**Objet: Avis d'inspection et de remplacement des barres de connexion**

Inspection de la barre  
de connexion Tirak et étrier

Barre de connexion - Code produit #47867

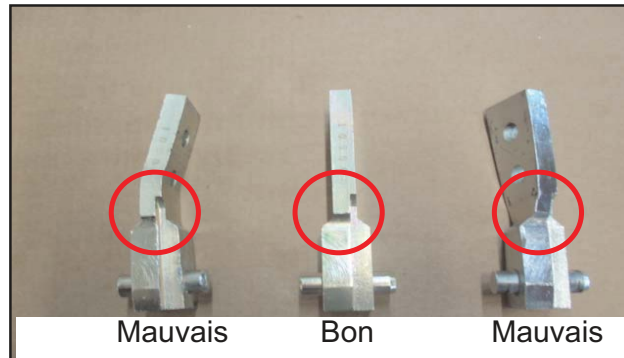
- 2) Inspectez la barre de connexion indiquée à la figure 304 (TIRAK SEULEMENT) pour des signes d'usure ou de dommages. Si la barre de connexion (#47867, POS 84) est pliée, elle doit être remplacée. La goupille doit être sécurisée. Si elle bouge; remplacez la barre de connexion.

La barre de connexion doit être remplacée si elle est endommagée, fissurée, corrodée, entaillée ou marquée.

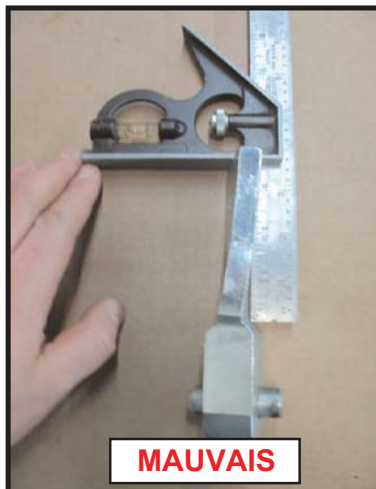
Inspectez la totalité de la barre pour les défauts tels que des torsions, des coudes ou des fissures. (voir photos avec des cercles rouges)

L'inspection pour signe de déformation peut être effectuée avec une équerre. (Voir les photos ci-dessous).

**La goupille doit être sécurisée sur la barre de connexion. Si elle bouge, remplacer celui-ci**
